改善箇所説明図

代表機種: ZW220

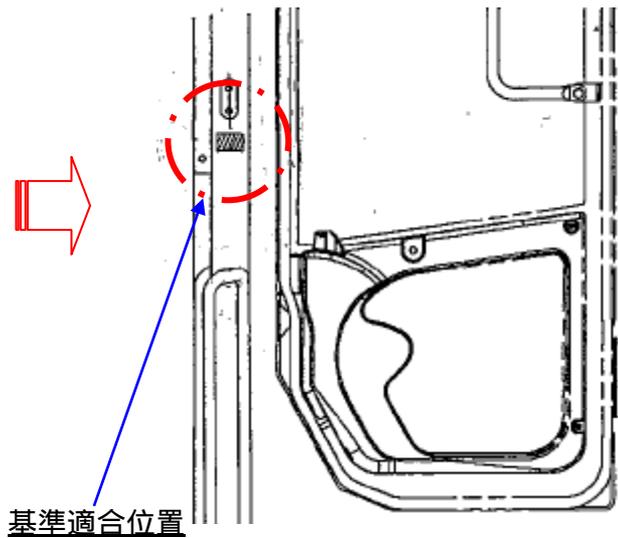
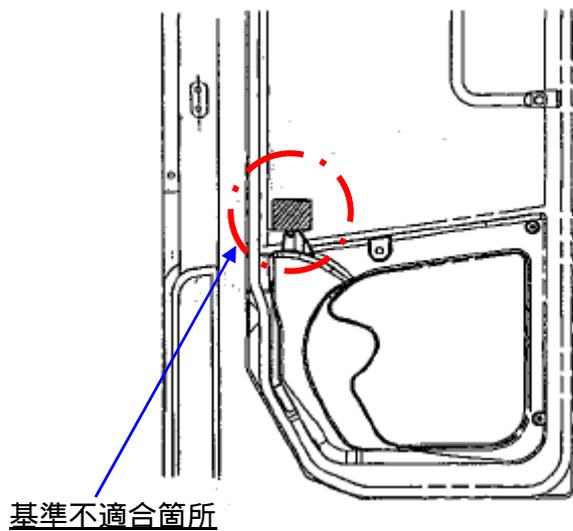
現状 キャブ内右ドアガラス部

前面ガラス又は側面ガラスに銘板(注意銘板等)を貼付したため道路運送車両の保安基準に適合していない。

改善後 キャブ内右ドア支柱部

改善処置の内容: 全車両、当該銘板を剥がし、保安基準に適合する位置に貼り直す。

HS50(LX70)

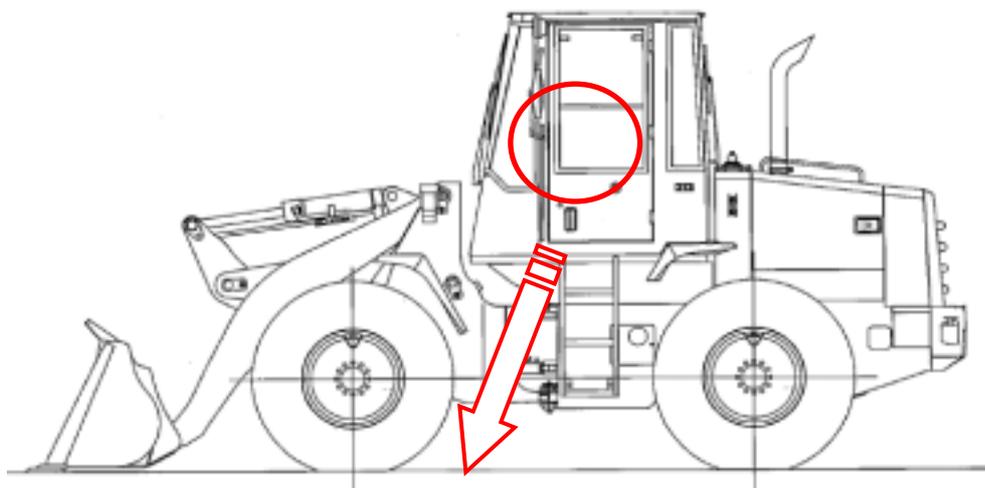
基準不適合箇所

現状 キャブ内左ドアガラス部

基準適合場所

改善後 運転席左カハ一部
